RAPPORT D'ÉTUDE N° DSC-13-139996-10787A

Tierce expertise du bilan intermédiaire d'exploitation du pilote d'injection de CO_2 à Rousse.

Impact environnemental et sélection des scénarios de risque

Client: TEPF

Figure 1 : Suivi des paramètres au point C2 (Arbus), extrait du dossier Total, chapitre 4, page 82

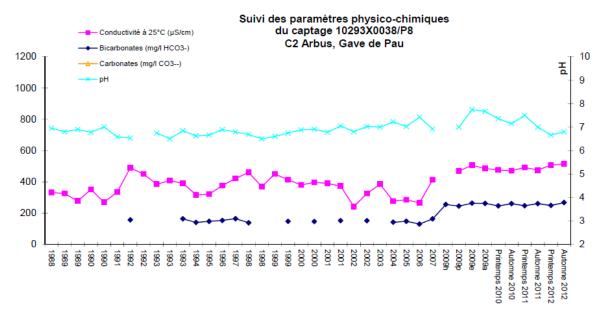
Pour les deux autres points de la même nappe alluviale, Arbus (C2) et Artix (C6), on trouve une tendance assez voisine. On peut noter qu'il y figure en 2009 une légère remontée du pH par rapport aux années précédentes (comme le montre par exemple la figure 1) : il est possible que la cause soit que le prestataire de TEPF ait adopté un protocole de mesure du pH différent de celui suivi avant 2008.

L'INERIS a analysé plus en détail les données provenant du point C2 situé à Arbus (aval de Pau), qui présente le pic le plus important. Sur le **Erreur! Source du renvoi introuvable.**, on constate que les concentrations en HCO₃ et les valeurs de pCO₂ changent de part et d'autre de l'année 2008.

- 1°) Les concentrations en HCO₃ diffèrent significativement : à partir de 2008, leur valeur moyenne passe de 147 à 255 mg/l. Cette augmentation est inexpliquée ; il est possible qu'elle soit due à un changement du protocole d'analyse ou d'échantillonnage. Elle contribue à l'augmentation de la pCO₂, dont la moyenne change également de manière significative, passant de 1,6.10⁻² bar avant 2008 à 2,7.10⁻² bar après 2009.

- 2°) Malgré une valeur moyenne plus élevée du pH après 2009 (moyenne 7,2), sa variabilité augmente, avec un écart-type qui double. Or une baisse du pH, même modérée, contribue très fortement à la hausse de pCO₂: c'est la baisse de pH qui explique les pics de pCO₂ qui sont constatés en 2010 et 2012 sur la figure 2.

Figure 2 : Evolution de la pression partielle de CO₂ en 3 points de l'aquifère du gave de Pau, calculs INERIS sur la base des données TEPF (ref. (e) en annexe 1)

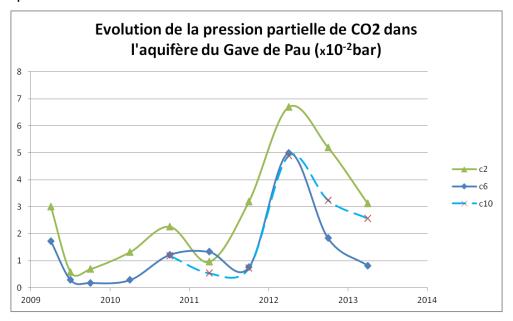
La figure 2 ci-après montre que la pression partielle du CO₂ dans les aquifères du gave de Pau augmente légèrement entre le printemps et l'automne 2010, puis plus fortement entre le printemps 2011 et l'automne 2012, avec un pic au printemps 2012 :

Figure 3. Evolution du pH, des hydrogénocarbonates et de pCO₂ au point C10, calculs INERIS sur la base des données TEPF (ref. (e) en annexe 1)

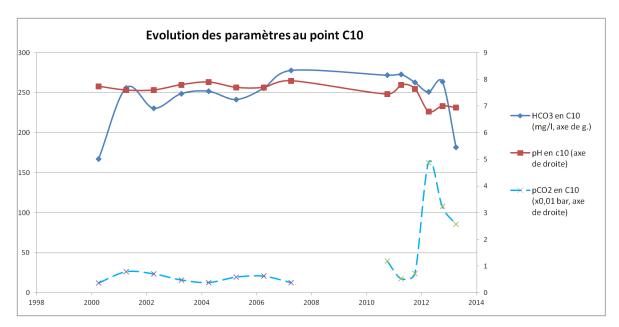
En ce qui concerne le point C10 situé à Rontignon (amont de Pau), on n'observe pas comme en C2 de variation notable des concentrations en HCO₃ ni des mesures de pH de part et d'autre de l'année 2008 (Figure 3). Il existe un fort pic de pCO₂ inexpliqué au cours de l'année 2012 et un léger pic en 2010 (ces pics subsistent même si l'on prend en compte une seule mesure par an, diminuant ainsi la variabilité apparente du pH). Ce point C10 a la particularité que les documents analysés ne présentent pas données pour 2009.

On peut remarquer qu'en ce même point C10, des valeurs plus faibles de pH avaient également été mesurées avant 2008, mais sans que les HCO₃ soient analysés au même moment, donc sans que pCO₂ puisse être calculée : en conséquence, il est possible que des hausses ponctuelles de CO₂ aient eu lieu par le passé, mais sans être détectées.

Figure 4 : détail des cartes en annexe 1 du rapport réf. (r), centrés sur le puits RSE1 : à g., système alluvial du Gave de Pau et affluents, à d. nappe des sables inframolassiques.

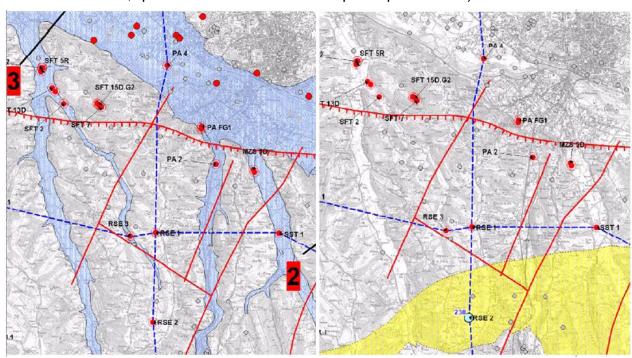
Au vu des éléments complémentaires transmis par la société TEPF (rapport BRGM référencé (r) en annexe 1), le puits RSE1 n'interagit pas avec la nappe alluviale du Gave de Pau (il se situe environ 500 mètres à l'Est du système lié à l'affluent l'Arribeu, qui est en revanche traversé par le puits RSE3).

Figure 5 : Evolution des population d'insectes sur les sites considérés

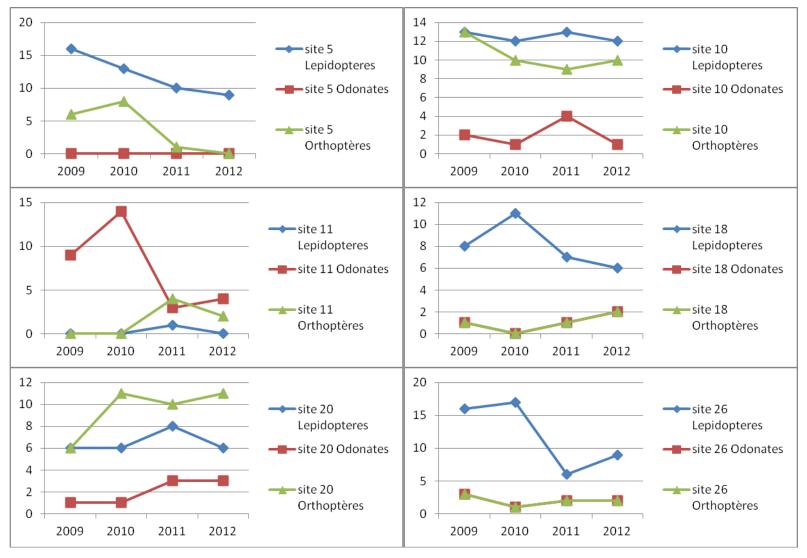
On ne saurait être affirmatif en s'appuyant sur un nombre trop faible de sites (pour lesquels aucune réserve liée à l'échantillonnage ne vient remettre les résultats en question en 2012 et 2011 (trois sites -10, 18 et 26- sur un ensemble de 33).. Il faut par ailleurs souligner que la qualité des échantillonnages n'a pas été examinée pour 2010, ce qui contribue à l'incertitude de l'interprétation des tendances.

Figure 6 : Schéma des principaux éléments du puits RSE1 (cuvelages, cimentations, annulaires) et positionnement des aquifères. D'après rapport CURISTEC (réf. n4).

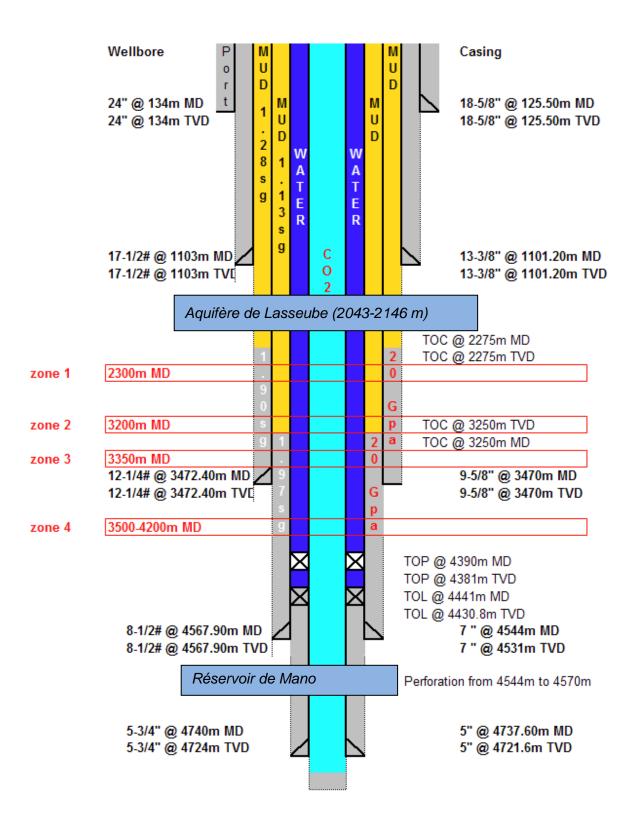
Au vu du dossier concernant le puits, un autre scénario devrait être analysé : car l'hypothèse d'un cheminement via d'autres éléments du puits (figure 2 du rapport [1]), et notamment les annulaires non cimentés en partie inférieure du puits, n'a pas été considérée.

En annexe 5, deux causes susceptibles d'engendrer de tels cheminements ont été identifiées : en page 3/14, « perte de la cimentation du premier casing »— cette cause pourrait-elle s'appliquer à d'autres gaines de ciment ?— et en page 5/14 « mauvaise cimentation » : le retour d'expérience confirme la pertinence de ce dernier événement, qui peut être dû aussi bien à un défaut lors de la mise en œuvre initiale des ciments qu'à leur dégradation au cours de l'exploitation ou après abandon (par exemple via les points sensibles que sont les pieds de cuvelage et les jonctions entre deux annulaires de cimentation), la corrosion simultanée des éléments métalliques étant possible.

L'enjeu est d'identifier si par un tel cheminement une connexion avec le Lasseube est possible via l'un des annulaires remplis d'eau ou de boue (signalés « MUD1 » sur la figure 6) dans lesquels le gaz pourrait éventuellement circuler plus facilement. Il est possible que ce cheminement ne s'avère pas plus pénalisant que le scénario d'écoulement via une fissure modélisé précédemment mais il faut un schéma précis du puits pour confirmer ce point, qui pourra de plus nécessiter de distinguer la situation actuelle de la situation après colmatage du puits.
